Dot. postępowania o udzielenie zamówienia publicznego nr **DZ.271.14.2025** pn. **Wykonanie robót budowlanych w systemie „zaprojektuj i wybuduj” dla zadania pn. Adaptacja pomieszczeń pod nowy aparat tomografu w budynku M4, parter**

**Modyfikacja SWZ (3)**

### Wyjaśnienia treści SWZ (1)

Karta centrali NW3 – dane zgodnie z załączonym rysunkiem:

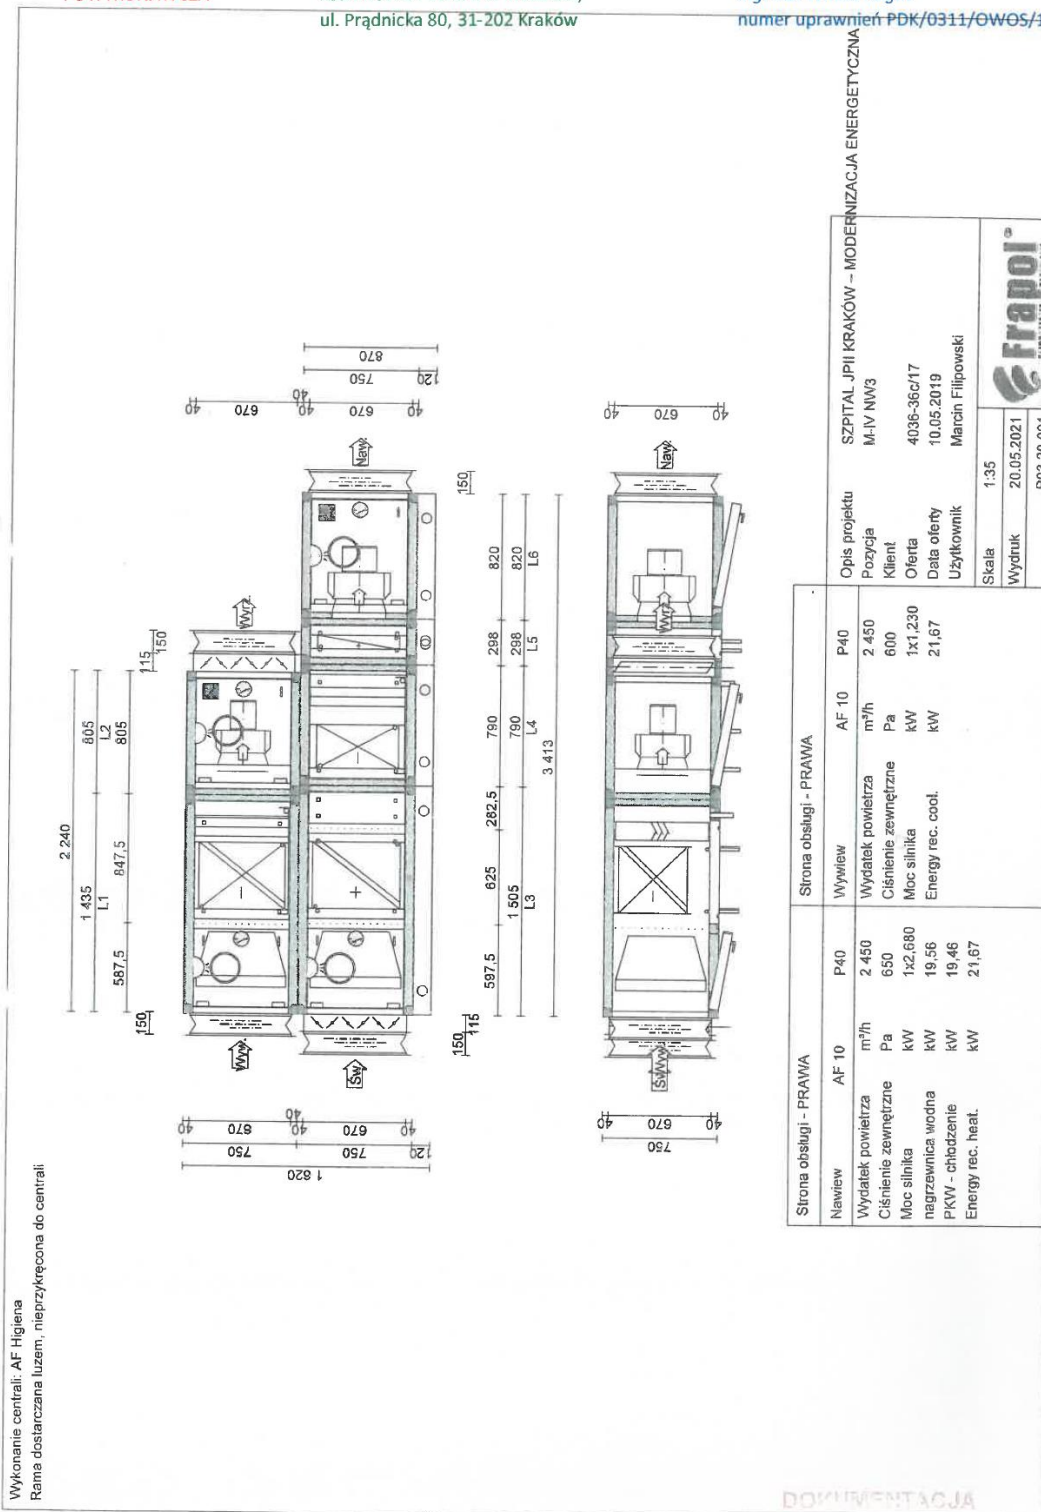
- g) Prośba o podanie parametrów istniejącej centrali wentylacyjnej NW3.
